Commissione Regionale per la Tutela dell'Ambiente Montano

CAI TOSCANA

Osservazioni al Progetto “ IMPIANTO EOLICO POGGIO DELLE CAMPANE” Presentato da **FRI-EL SPA** Progetto che prevede l'installazione di un impianto eolico industriale di grande taglia (da 200 m. di altezza) e costituito da 11 aerogeneratori in Alta Valmarecchia nel comune di Badia Tedalda (AR) e Sestino (AR), al confine con Emilia Romagna e Marche.

Figura 7 Alta Via dei Parchi che dal monte Loggio prosegue per il Poggio tre Vescovi (linea rossa).

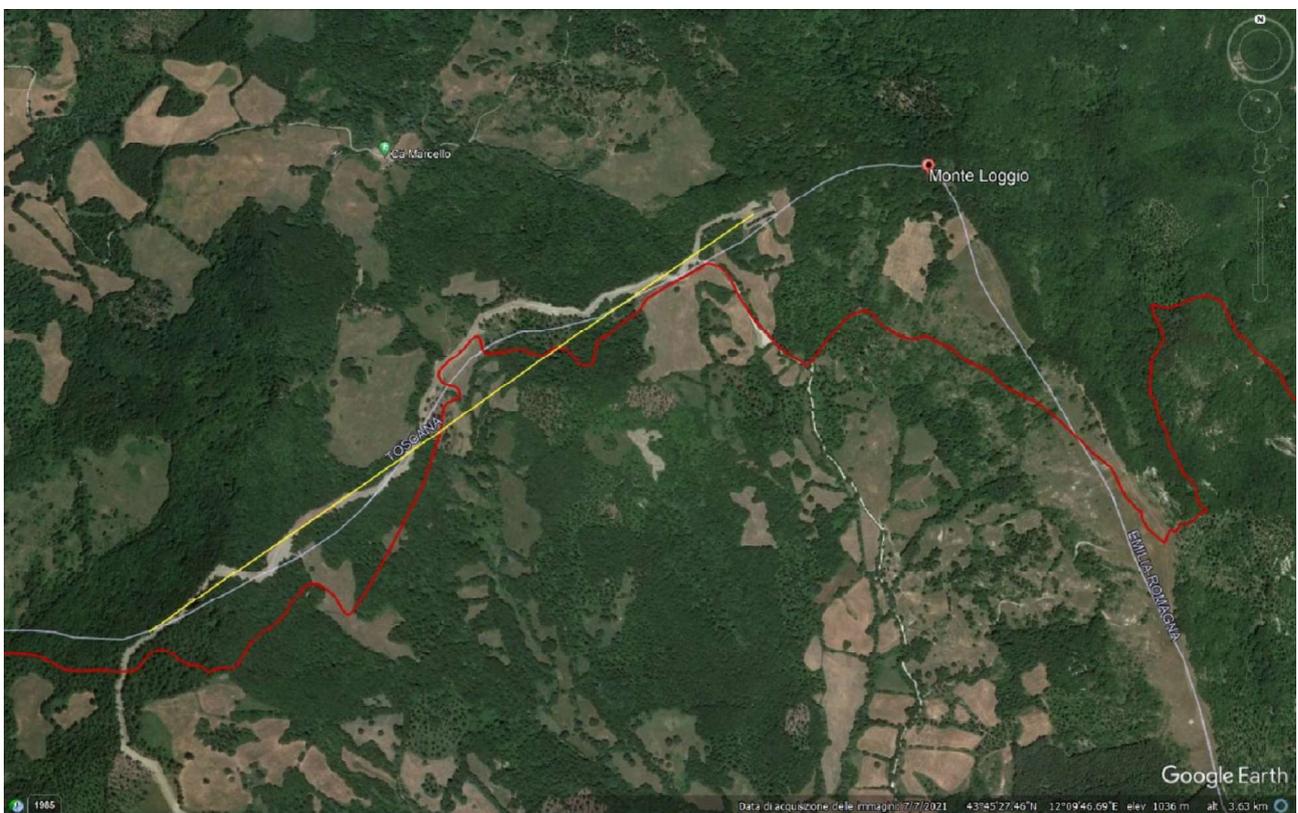
La stessa sentenza del TAR dell' Emilia Romagna n. 225 accoglie anche le tesi dei ricorrenti, volta a far constatare che l'impianto impattava anche su altri vincoli che insistono sul territorio circostante e, in specifico, il vincolo ex art 136 lett. D) Dlg 42/2004 che copre la vicina area del Massiccio del Monte Fumaiolo; ciò per via indiretta in applicazione del meccanismo di verifica delle "interferenze paesaggistiche degli impianti eolici sulle c.d. aree contermini" in applicazione dell'Art. 14.9 lettera C DM 10.9.2010 "Linee guida per l'autorizzazione degli impianti alimentati da fonti rinnovabili" e dall'Art. 152 DLgs 42/2004.
